**Commission d'évaluation
du risque pyrotechnique (CERP)
du 05 mai 2020**

**ESID BDX - BORDEAUX (33)
Caserne Aboville – Poitiers (86)
Installation de bâtiments modulaires pour la rénovation de 3 BCC (049-050-054)
(COSI : 445 305)**

Immeuble étudié : Quartier Aboville (86)

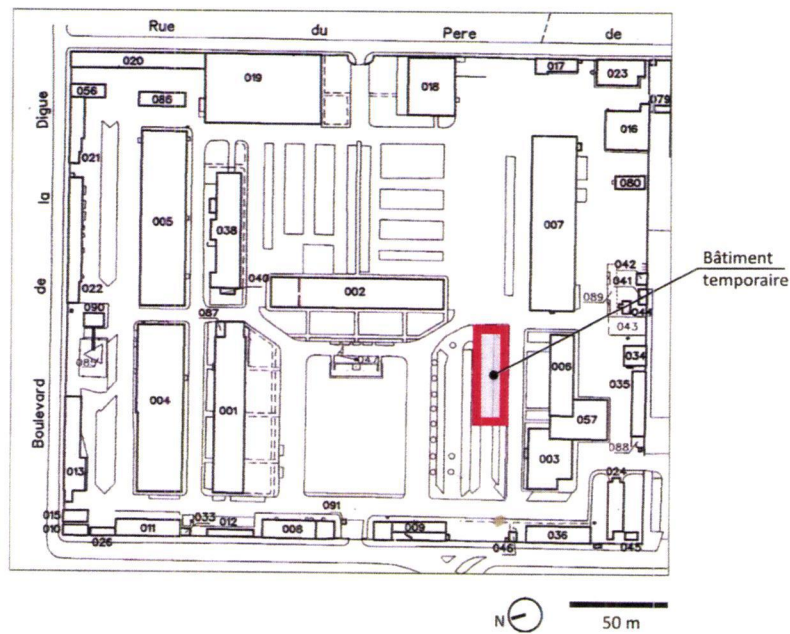
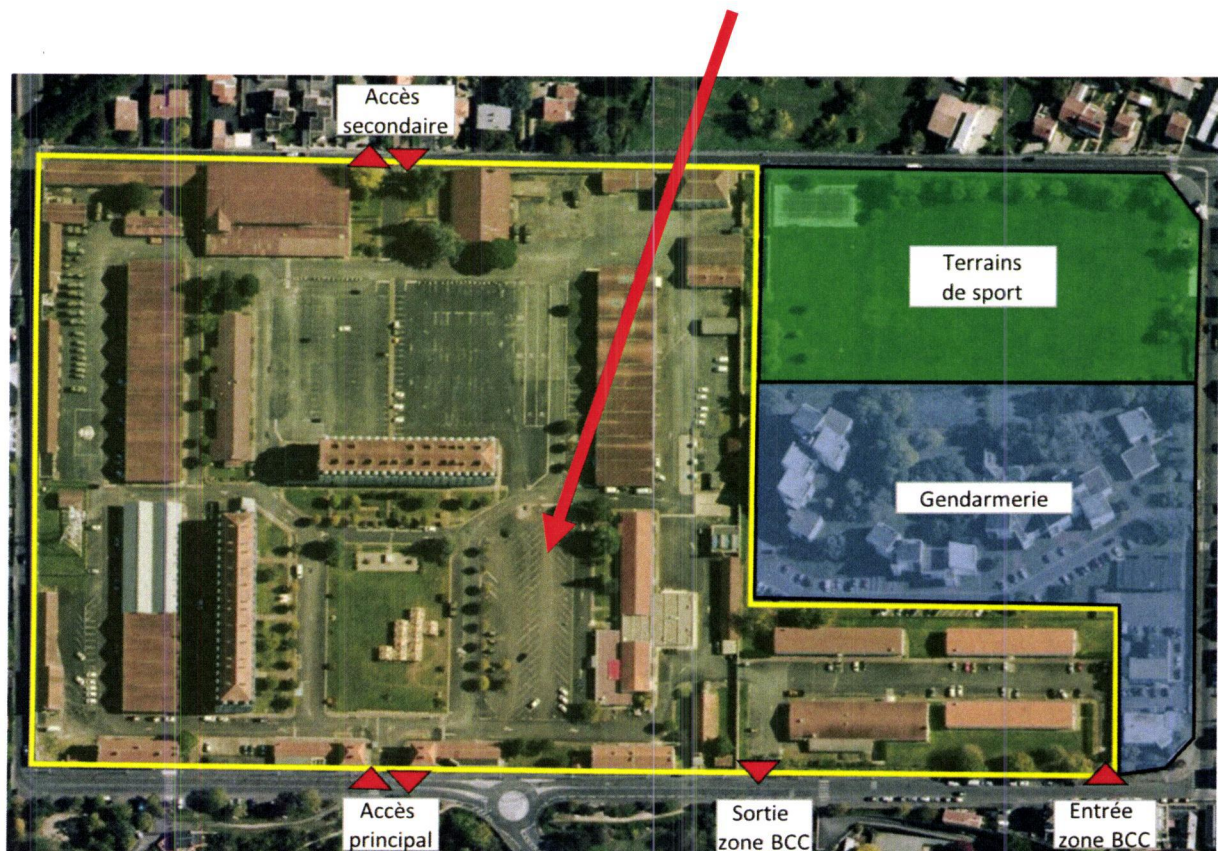
- 1 – Les bombes larguées en août 1944, en un seul passage, visaient très ponctuellement le bâtiment de la Milice (bâtiment n° 003), détruit aujourd'hui et devenu le parking devant le mess. Le largage a été effectué à basse altitude par des Mosquito, réputés pour leur précision. Les bombes incendiaires au phosphore sont des bombes dites de contact, qui explosent très facilement.

- 2 – L'affleurement rocheux est très proche, empêchant que des obus aient pu s'enterrer profondément.
- 3 – A la connaissance de l'ensemble des participants de la CERP, à la suite de leurs recherches respectives, il n'existe pas de cas de découverte d'engin pyrotechnique sur ce site.

- 4 – Le bâtiment modulaire sera positionné sur un parking existant, et les futurs réseaux enterrés passeront sous une voirie existante ; sur ces emplacements, les terres ont été remaniées après-guerre.

- 5 – Les fondations seront de faible profondeur. A cet égard, la CERP demande à ce que ce bâtiment temporaire soit limité à un seul niveau, même si cela doit augmenter sa surface d'emprise au sol.

- le bâtiment temporaire de logement sera prévu à un seul niveau afin de réduire le système de fondation ;
- pour les réseaux enterrés AEP, EU-EV et EP, à créer sur une faible longueur, et les terrassements dus aux fondations : terrassements par couches de 10 cm, avec précaution et pelle mécanique sans dent, sous surveillance visuelle permanente ;

- concernant le raccordement électrique, il sera prévu un câble non enterré raccordé au transformateur 041, avec la mise en place d'un protège-câble permettant le passage des véhicules les plus lourds (PL, bus...).
- respect d'un périmètre de sécurité de 10 mètres autour de la zone en travaux, sans personnel proche à moins de 3m.
